# Zentrum für Innere Medizin und Zentrum für Operative Medizin, Klinikum Stuttgart

Medical Centre, Klinikum Stuttgart

Recommendation by the Jury  
 Das Preisgericht empfiehlt den 1. Preis der Realisierung zu Grunde zu legen.

Ebene -1-M. 1:1.750

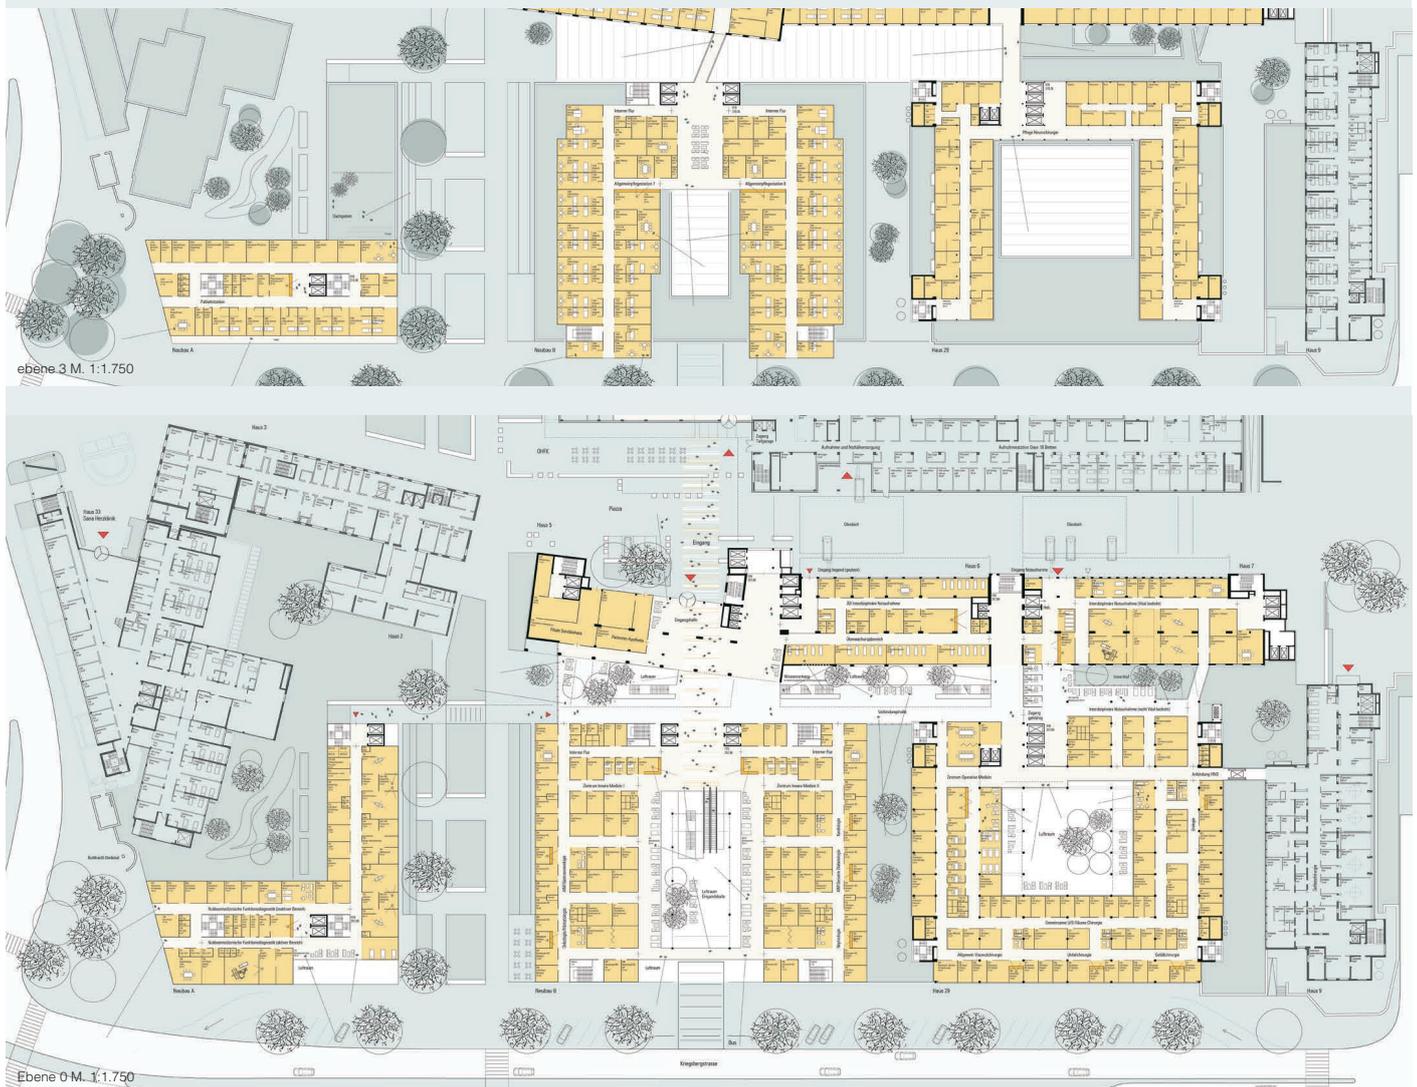
Auszug aus der Preisgerichtsbeurteilung Städtebaulich fügen sich die Bauabschnitte sehr gut in den bestehenden Stadtgrundriss ein. Gebäude-rythmus und Geschosshöhe entsprechen im Maßstab dem Stadtquartier. Besonders hervorzuheben ist die Betonung des neuen Eingangsbereiches in Baufeld 2, durch den über die Fassadenflucht hinausragenden darüber liegenden Bettentrakt. Dadurch wird dem Klinikum eine neue Adresse und gute Orientierung gegeben. Außerdem sind die Funktionen an der äußeren Architektur gut ablesbar. Die Gestaltung und das Verhältnis der Überkrragung sind jedoch hinsichtlich Architektur und Fassadengestaltung – auch der darunterliegenden Geschosse – nochmals zu überprüfen. Die Patientenzimmer liegen ruhig, gut belichtet und mit Aussicht auf den Stadtpark in den oberen Etagen. Die Verlegung des Haupteingangs wird ausdrücklich begrüßt: Die zentrale Achse zwischen dem neuen Eingang und dem Eingang zum Olgakrankenhaus bietet eine optimale Erschließung und gute Erreichbarkeit der einzelnen Funktionsbereiche des Klinikums. Alle für das Klinikum wichtigen und zentralen Funktionen, wie z.B. Vortragsräume, Cafe, Treppenhäuser, Aufzüge etc. liegen an dieser Achse. Dadurch bleibt der Grünzug von jeglichen Ein- und Ausgangsbereichen verschont. Die Neubebauung zum Hegelplatz hält sich wohl-tuend zurück. Die Ausprägung des Gebäudekopfs bedarf jedoch weiterer Überlegungen. Der Vorschlag fügt sich landschaftsarchitektonisch in jeder Hinsicht konsequent in das vorgegebene Gefüge ein. Alle Höhen und Anschlüsse sind über-

legt und gelöst. Die Belichtung von Räumen an der Nord-Süd-Achse stellt in der Umsetzung hohe Anforderungen an die Gestaltung der Gräben, Schächte und Böschungen. Die angebotene Vorfahrt mit Kurzparkmöglichkeit ist sehr üppig und beeinflusst die Qualität des ange-dachten Boulevards Kriegsbergstraße. Alle Stationen aus dem Baufeld 2 sind mit dem Altbestand verbunden. Anzahl der Aufzüge im Baufeld 2 ist anhand einer Kapazitätsüberprüfung zu klären. Die Anbindung des Hauses 9, HNO, ist sehr gut gelöst. Der Zugang vom Hubschrauberlandeplatz soll ohne Aufzugswechsel gelöst werden. Die Aufteilung der Notaufnahme ist zerklüftet und muss neu geordnet werden. Die Glasdächer über der Krankenwagen-zufahrt sind positiv, aber im Hinblick auf die Brand- bekämpfung zu überprüfen. Die grundsätzliche OP-Anordnung inklusive der prä- und postoperativen Zone bis hin zum ambulanten OP und der Anbindung an das Olgahospital ist schlüssig. Die Ver- und Entsorgungszonen im OP sind unbefriedigend und sinnvoll neu zu ordnen, insbesondere muss genügend Platz für Sterilgut sein und eine Lagerung im Flur vermieden werden. Die Intensivbereiche sind gut angebunden. Die Verknüpfung zwischen Notaufnahme, Linksherzkatheter und Intensivstation sollte überdacht werden. Die Wege zwischen Aufnahmeknoten, Ambulanzen und Funktionen sind auch in Beziehung zum Haupt- eingang gut gelöst. Positiv ist der gemeinsame Über- wachungsraum zwischen Endoskopie und Herz- katheter.

Die Anordnung der Stationen ist kompakt mit kurzer Wegeführung und gutem zentralen Eingangsbereich in der Nähe der Leitstellen. Ein Zusammenschluss beider Stationen sollte möglich sein. Das energetische Konzept ist nachvollziehbar, die Kompaktheit des Baukörpers in Feld 2 könnte durch eine Zurücknahme der Überhänge in den Oberge- schossen weiter verbessert werden. Beim Glasanteil ist der Entwurf im Vergleich zu den anderen Arbei- ten sehr hoch. Es fehlt der Nachweis des in der Auslobung gefor- derten Sammelbehälters für Regenwasser. Die betriebstechnischen Flächen sind unzureichend nachgewiesen, es fehlen ca. 200 m<sup>2</sup> Technikräume. Das Verhältnis Bruttogrundfläche zur Nutzfläche liegt bei dieser Arbeit im oberen Bereich. Bedingt durch die zu geringen Geschosshöhen in den Funk- tionsgeschossen, die sich aus den Bestandshöhen ableiten, liegt das Verhältnis von Bruttoarminhalt zu Bruttogrundfläche im unteren Bereich. Die Rohbau- und Ausbauplanungen entspre- chen einem mittleren Standard. Die vorgeschlagene Fassadenqualität entspricht der gestellten Aufga- benstellung und liegt im oberen Bereich. Die vom Verfasser angegebenen Baukosten liegen im unteren Bereich und erscheinen im Hinblick auf die vorgeschlagenen Qualitäten sowie auf das vorgese- hene 3. Untergeschoss nicht auskömmlich und müs- sen in der weiteren Bearbeitung überprüft werden. Die Arbeit stellt aus Sicht des Preisgerichts in allen Wertungskriterien einen sehr wertvollen Beitrag zur Lösung der komplexen Aufgabenstellung dar.

Ebene +3 M. 1:1.750

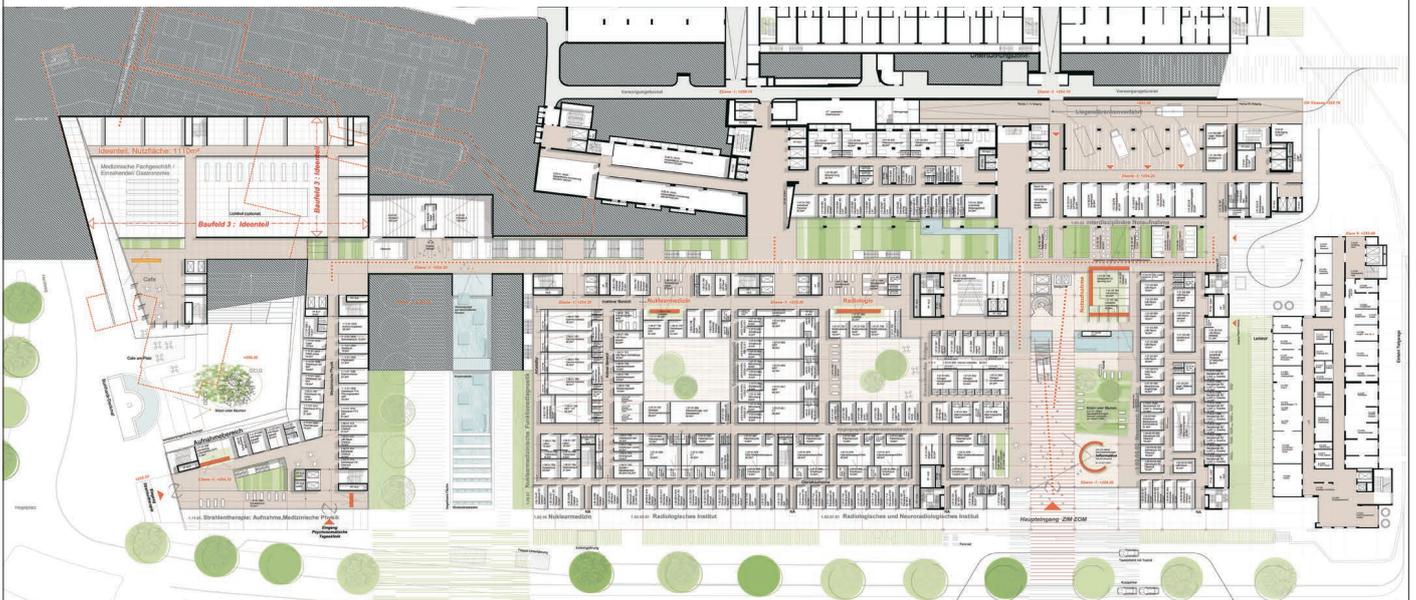
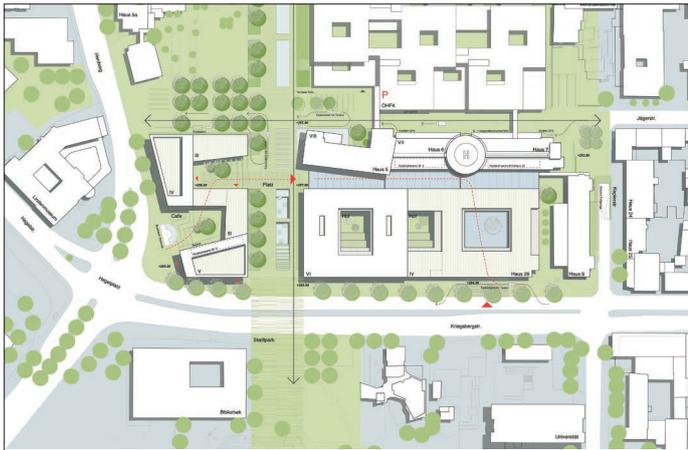
Auszug aus der Preisgerichtsbeurteilung  
 Städtebaulich ergänzt der vorliegende Entwurf das bestehende Haupteingangsgebäude in derselben baukörperlichen und auch formalen Typologie zu einer Großform als gesamt funktionale Einheit mit hoher innerer Flexibilität. Man wünscht sich dennoch eine etwas stärkere baukörperliche Gliederung des dadurch entstehenden Großbaukörpers. Die Ergänzung der entstanden Großform auf Höhe des Stadtparks durch Aufsatz von 2 Geschossen mit Bettenstationen wird positiv bewertet, da hier sinnfällige stadträumliche Bezüge geschaffen werden.  
 Die differenzierte Ausformulierung des Gebäudes am Hegelplatz in der Figur zweier sich gegenüberliegender, winkelförmiger Baukörper bilden gut gegliederte Außenräume mit hoher Aufenthaltsqualität. Die Durchwegung/Unterquerung dieses Baukörpers im Ideenteil in Richtung Magistrale ist gelungen. Die Ausbildung des Kopfes zum Hegelplatz durch den Baukörper in Baufeld 3 erscheint bezogen auf seine Inhalte fraglich, bildet aber einen prägnanten Kontrapunkt zum Lindenmuseum. Der Entwurf hält in der Ausbildung des Haupteingangs am

Bestand fest und kann dadurch die zwingend notwendige Anbindung des Eingangs OK/FK nicht überzeugend ausbilden.  
 Die Fassaden des Großbaukörpers an der Kriegsbergstraße bleiben im Schematischen und orientieren sich am Bestand, ohne zu prüfen, ob diese Ausbildung angesichts ihrer Länge die hier angemessene Lösung darstellt.  
 Die landschaftliche Einfügung in die vorgegebenen Räume und insbesondere die Topographie ist konsequent, einfühlsam und gelungen.  
 Die „Scharte“ in der Nord-Süd-Achse ergibt sich aus der Notwendigkeit der Belichtung der darunter befindlichen Nutzungen, erscheint jedoch wegen ihres Verlaufs gegen den Hang als irritierend.  
 Vegetation und Wasser als wesentliche Elemente in den Innenräumen sind ein begrüßenswerter Beitrag.  
 Die Adressbildung der Eingänge lässt sich für den Ankommenden nicht erkennen. Eine Priorisierung fehlt.  
 Der Aufbau einer Doppelmagistrale für fußläufige Patienten und liegende Patienten ist weitgehend durchgängig durchgehalten. Die Zugangsmöglich-

keiten zum Baufeld 3 sind zwar vielfältig, aber verwirrend.  
 Die Liegendzufahrt zur Notaufnahme ist in mehrfacher Hinsicht unbefriedigend. Die Konzeption der Notaufnahmestation ist stimmig, allerdings gibt es Patientenzimmer ohne Tageslicht.  
 Gut gelöst ist die Sterilgutversorgung. Funktionelle Mängel, wie die Lage des septischen OPs oder die Zuordnung der OP-Platten-Lagerung zur Umbettung, müssten noch beseitigt werden. Die psychosomatische Station ist auf der Ebene des OP-Bereichs ein Fremdkörper, auch wenn Sie nach Realisation des Ideenteils verlagert werden soll. Verlegung von OP-Patienten auf die chirurgische Intensivstation führt über die öffentliche Magistrale. Die Aufteilung der operativen Intensivstation auf 19 und 10 Betten mit nur einer Leitstelle muss neu geordnet werden. Die Verbindung der konservativen Intensivstation zur Notaufnahme und zum Herzkatheter ist gut gelöst.  
 Die gesamte Innere Medizin mit ihren Ambulanzen und Funktionen und ihrer Intensivstation liegt auf einer Ebene. Allerdings kommt es dadurch teilweise zu langen Wegebeziehungen.

Die Pflegestationen haben keinerlei Regelgrundrisse. Teilweise Patientenzimmer zum Innenhof. Die Wegeführung innerhalb der Stationen ist bei Doppelfloren teilweise sehr aufwändig und unübersichtlich.  
 Das Gebäude im Baufeld 2 ist sehr kompakt, verfügt jedoch über einen hohen Glasanteil.  
 Das Verhältnis Bruttogrundfläche zur Nutzfläche liegt im unteren Bereich. Bedingt durch die überhöhte Geschosshöhe in der Ebene +2 in Anpassung an das Bestandsgebäude liegt das Verhältnis von Brutto- rauminhalt zu Bruttogrundfläche im oberen Bereich.  
 Die Rohbau- und Ausbauplanungen entsprechen einem mittleren Standard. Die vorgeschlagene Fassadequalität entspricht der gestellten Aufgabenstellung und liegt im oberen Bereich. Das Konstruktions- und Ausbauraster sowie die Installationsführung lassen Flexibilität zu, wobei die vorgeschlagenen Installationsschächte und Verteilerräume in Anzahl und Größe zu knapp dimensioniert sind.

Die vom Verfasser angegebenen Baukosten liegen im mittleren Bereich und erscheinen auskömmlich. Die aufgezeigten Bauabschnitte müssen zur Aufrechterhaltung des Klinikbetriebs optimiert werden.

Ansicht Kriegsbergstrasse M. 1:1.750

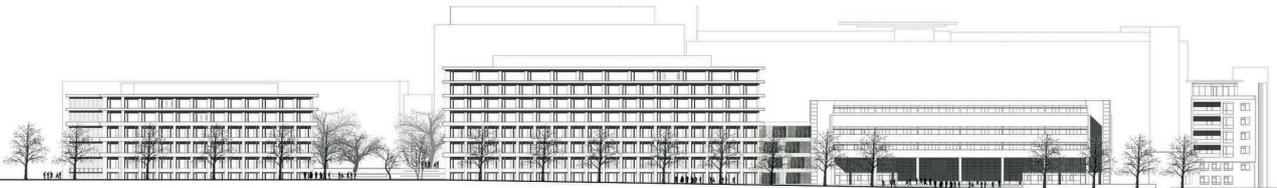
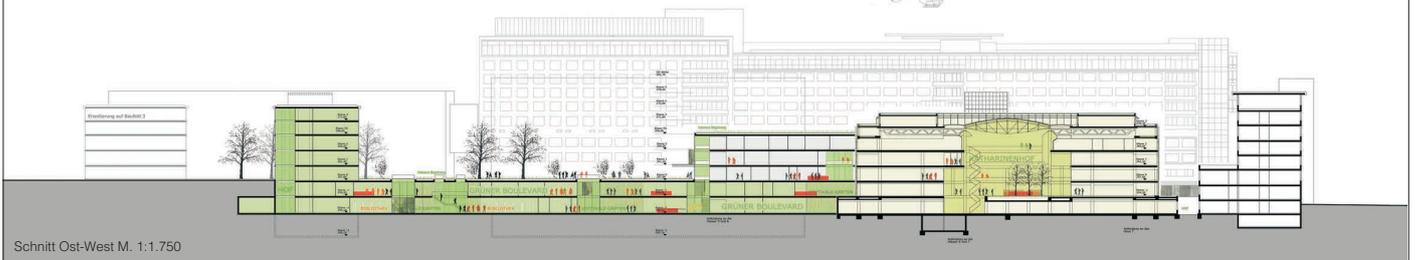
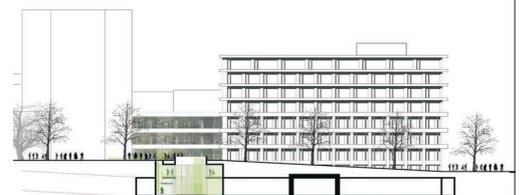
Auszug aus der Preisgerichtsbeurteilung  
Die Verfasser des Entwurfs schlagen als einzige einen kompakten 8-geschossigen Baukörper entlang der Kriegsbergstraße im Baufeld 2 vor, dem ein ebenso kompakter 6-geschossiger Baukörper in Baufeld 3 gegenübergestellt wird. Diese Verteilung der Baumassen überzeugt gleichwohl nicht. Der Haupteingang folgt dieser Gliederung nicht und bleibt im bestehenden Gebäude, mit den daraus resultierenden Schwächen für die innere Erschließung und die Anbindung an OK/FK. Das Gebäude lässt eine Kontextualität zur Umgebung vermissen und verhält sich wie ein Solitär. Die Ausgestaltung

der Fassaden lässt eine spezifische Ausbildung aufgrund der inneren Funktionen als Krankenhaus vermissen.

Die Vorteile der sehr ruhigen und einfach gegliederten Ausbildung des Baukörpers liegen in seiner inneren Flexibilität.

Die erforderliche Belichtung der Verbindung der Baufelder unter der Grünachse sowie der Bibliothek erfordern großzügige Tageslichtöffnungen nach oben, die an der Oberfläche in der Nord-Süd-Achse störend wahrzunehmen sind.

Die Idee des „grünen Boulevard“ in Ost-West-Richtung auch im UG ist begrüßenswert, jedoch sehr ehr-

geizig und erfordert einen hohen Aufwand. Der Verfasser behält den Haupteingang am Katharinenhof bei und entwickelt von hieraus in 3 Ebenen eine sinnhafte Quermagistrale, die allerdings zu langen Wegen auf einer Hauptachse führt. Die Anbindung an das Olgahospital ist erkennbar, aber nicht qualitativ herausgearbeitet. Über den Katharinenhof erreicht der Besucher die Quermagistrale, an der 4 gut auffindbare Erschließungskerne liegen, über die sowohl im Neu- als auch Altbau alle Stationen gut auffindbar sind. Kritisch anzumerken ist die Belegung von Baufeld 3 mit Pflegestationen bei einem hauptsächlich unterirdischen Zugang.

Die Wege zwischen den Aufnahmeknoten und den Funktionen sind teilweise sehr weit. Die Intensivstation ist zu weit vom Herzkatheter entfernt. Der Transport vom Hubschrauberlandeplatz zur Notaufnahme ist nicht sinnvoll nachgewiesen. Die vorhandene Liegendkrankenfahrt wird nicht verbessert. Die Notaufnahmestation ist durch eine Aufzuggruppe getrennt und unverändert sehr langgestreckt. Die Intensivstationen sind sehr weit von der Notaufnahme entfernt. Die Mischung der Waren- und Personenströme auf den Fluren auf der Funktionsstelle OP sind sowohl unter funktionellen als auch hygienischen Gesichtspunkten kritisch zu betrach-

ten. Die prä- und postoperativen Zonen können keinen logischen Funktionsablauf gewährleisten. Die Verbindung zwischen OP und operativer Intensivstation über einen öffentlichen Flur ist nicht tragbar. Eine flexible fachliche Zuordnung der Pflegestationen ist möglich. Die Übersichtlichkeit der Stationen, sowohl vom Eingangsbereich als auch von den Stützpunkten aus, ist nicht gut gelöst. Die Gebäude sind kompakt, haben jedoch einen hohen Glasanteil. Der außen liegende Sonnenschutz als Stoffmarkise ist nur bedingt wirksam. Durch den tiefen Baukörper in Feld 2 sind natürliche Belüftung und Belichtung eingeschränkt.

Das Verhältnis Bruttogrundfläche zu Nutzfläche liegt knapp im unteren Bereich, Bruttorauminhalt zu Bruttogrundfläche im mittleren Bereich. Die Rohbau- und Ausbauproduktionen entsprechen einem mittleren Standard. Die vorgeschlagene Fassadenqualität liegt im oberen Bereich. Die vorgeschlagenen Konstruktions- und Ausbaustufen sowie die Installationsführung lassen Flexibilität zu. Die vom Verfasser angegebenen Baukosten liegen im mittleren Bereich und erscheinen auskömmlich. Die vorgeschlagenen Realisierungsabschnitte sind so nicht möglich, da sie die Aufrechterhaltung des Klinikbetriebs nicht gewährleisten.
